Fortschreibung FEP 2020 Vorentwurf Flächenentwicklungsplan 2020 für die deutsche Nord- und Ostsee

Hier: Stellungnahme des Wirtschaftsverband Windkraftwerke e. V.

Abbildung 5: Darstellung der Entfernungszonen in der Nordsee – aus: Bedarfsermittlung 2017-2030 Bestätigung Offshore-Netzentwicklungsplan vom 22.12.2017.

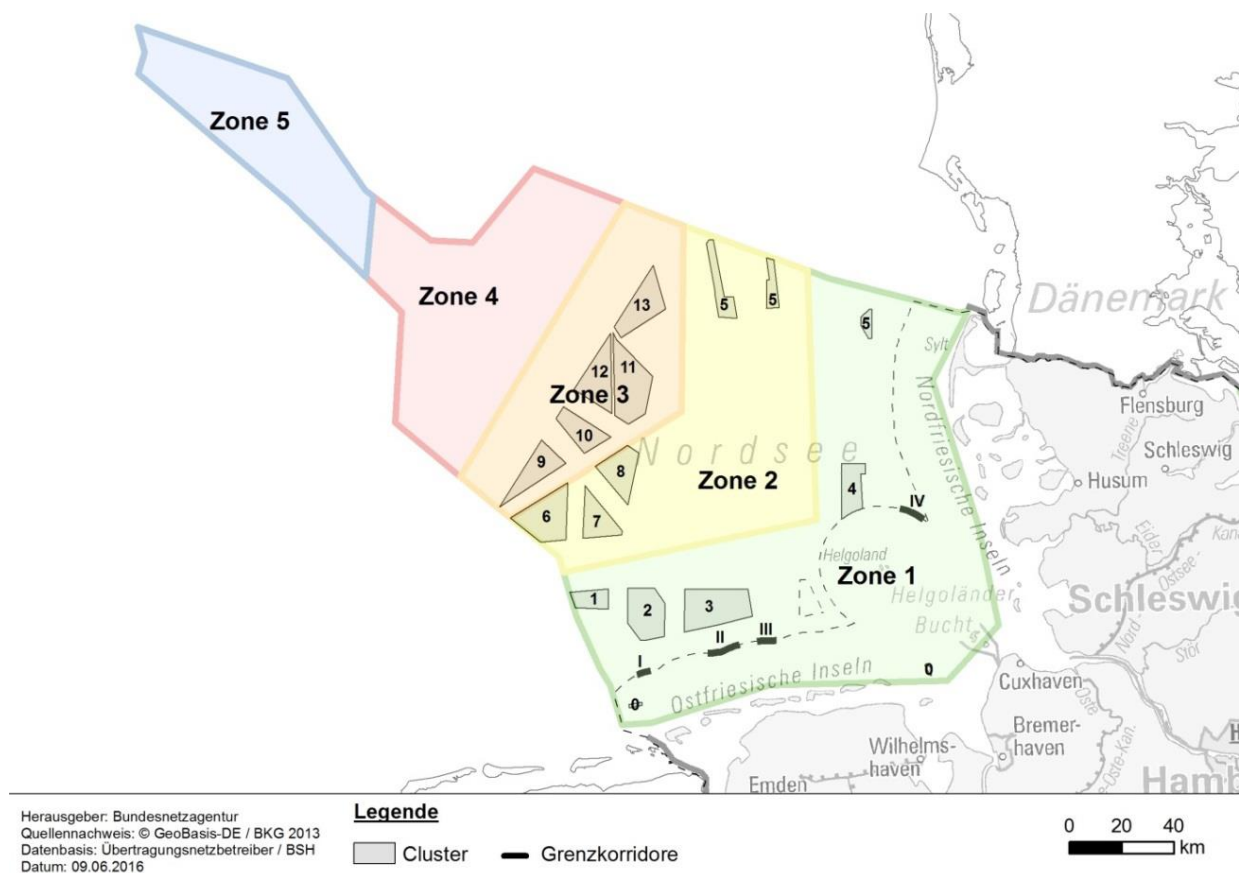
Die geplante Anpassung des Vorranggebietes Schifffahrt (Schifffahrtsroute 10) an den realen Schiffsverkehr durch Verschiebung der Schifffahrtsroute 10 in Richtung Nordwesten bewirkt eine Erweiterung der Gebiete N-9 bis N-13 in nordwestliche Richtung, durch einen zusätzlichen Riegel (auf der alten Schifffahrtsroute 10), in denen nun die Flächen für gesteigerten Ausbau der Windenergie geschaffen werden sollen. Diese Erweiterung findet sich in allen drei Planungsmöglichkeiten A, B und C der Konzeption zur Fortschreibung der Raumordnungspläne vom 31.01.2020 wieder. Soweit sie dementsprechend auch im VorE FEP 2020 abgebildet wird, findet die Verlegung der Schifffahrtsroute 10 nach Nordwesten, um so zusätzliche Flächen durch eine Erweiterung der Zone 3 nach Nordwesten zu schaffen, jedoch nicht unsere Zustimmung.

Wir sehen die derzeitige Verteilung der Schifffahrts-Verkehrsströme vielmehr dadurch verursacht, dass dort ein breiter Raum zur Verfügung steht und derzeit die Schiffsverkehrsströme dort nicht geregelt bzw. nicht limitiert sind, weil dort schlichtweg noch keine Windparks auf See errichtet sind und die Schiffe die volle Breite des Raumes dort tatsächlich nutzen, statt streng auf der Schifffahrtsroute zu fahren. Wir halten es daher – auch zur Sicherung der Erkenntnisse aus bereits durchgeführten Umweltuntersuchungen durch beendete Planfeststellungsverfahren in der Entfernungszone 4 der AWZ der Nordsee – für sinnvoller, wenn die bisherige Lage der Schifffahrtsroute 10 beibehalten wird und die Erweiterung der Flächen in den herkömmlich geplanten Zonen 3 und 4 der AWZ der Nordsee geplant wird. Somit böte die Entfernungszone 4 der AWZ der Nordsee nach herkömmlicher Planung viel Raum, auch für perspektivische Erweiterungen. Die neue Aufteilung der Zone 4 führt nach der ersten Konzeption der Fortschreibung der Raumordnungsplanung in der Planungsmöglichkeit B hingegen dort zu sehr vielen und zersplitterten Gebietsflächen.

Hinweis zur Erläuterung: Die Schifffahrtsroute 10 (nach herkömmlicher Planung) liegt bei dieser Darstellung etwa in dem Bereich des gelben „Streifens“ nordwestlich der Cluster 9, 10, 12 und 13, in der Zone 3).

Figure 5-12 Predicted densities for spring for the total study area (years 2014 – 2017). For more details see Figure 5-13.

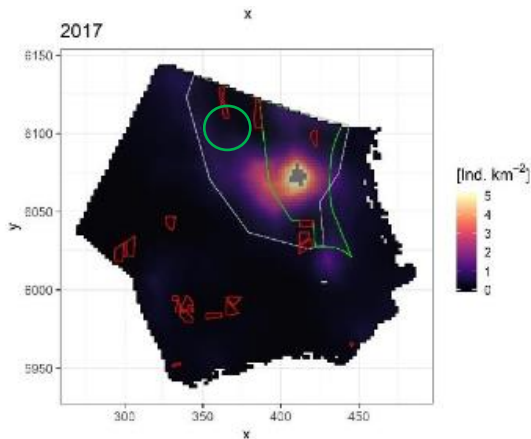
Die Bestandsdichte an Seetauchern ist nach aktuelleren Zahlen hingegen im Osten des Hauptkonzentrationsgebietes in den letzten Untersuchungsjahren 2017-2018 am höchsten (Seetaucher Studie, S.39, Abb. 5-12; die Lage der Fläche N-5.4 ist hier ergänzend mit einem grünen Kreis markiert):

Die möglichen Auswirkungen der Fläche N-5.4 im nordwestlichen Randbereich des Hauptkonzentrationsgebiet auf die erfassten Gesamtbestände der Seetaucher – im Schnitt der Untersuchungsjahre wurden dort ca. 16.600 Individuen im Frühjahr in der Nordsee berechnet – ist daher als äußerst gering zu bewerten.
